改善箇所説明図

不具合発生箇所

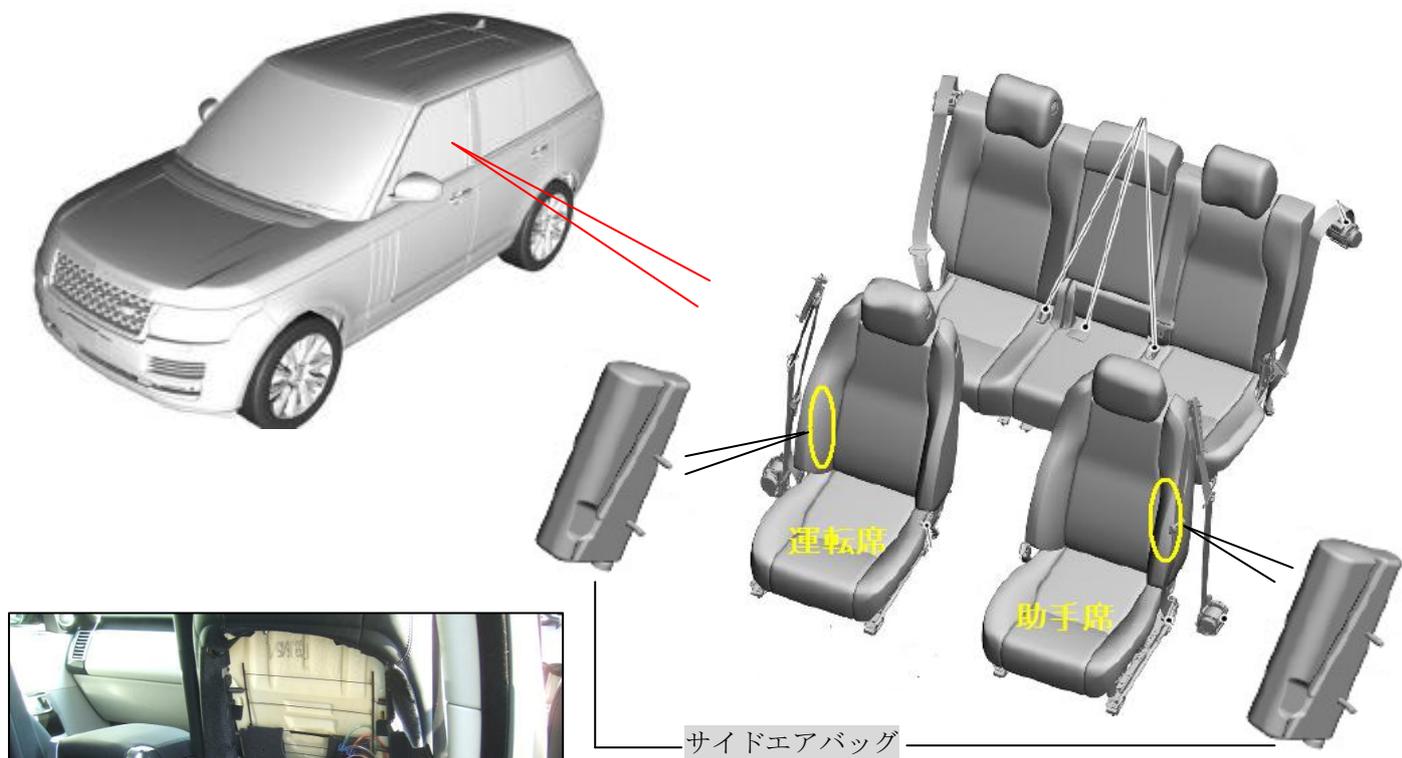
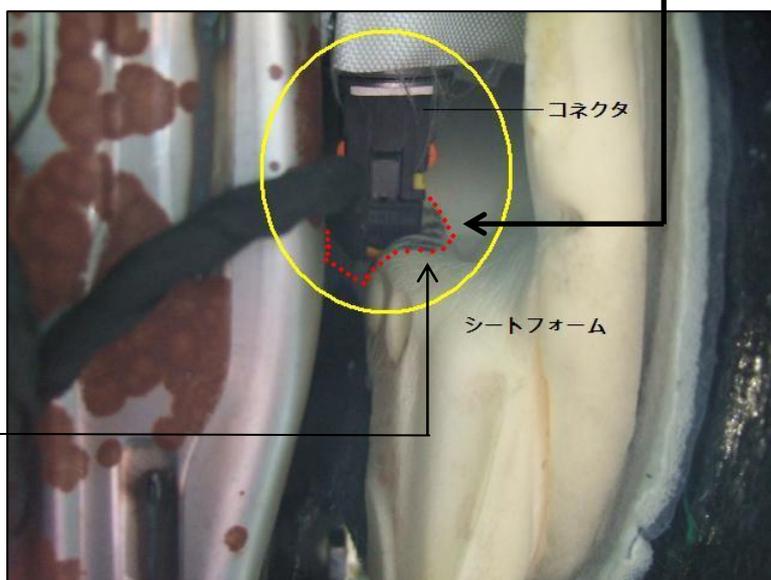
運転者席及び助手席の背もたれ部の内部において、シートフォームとサイドエアバッグコネクタが密着しているため、乗降時にシートフォームを通じて当該コネクタを押してしまうことで、コネクタ接続が外れる可能性がある。その場合、エアバッグ警告灯が点灯し、サイドエアバッグが展開しなくなる。

全車両、コネクタの接続状態を確認して、損傷している場合には、新品に交換し、外れている場合には、接続し直す。また、コネクタ周囲のシートフォームのコネクタへの干渉部分を切除する。

は加工（切除）部品を示す。
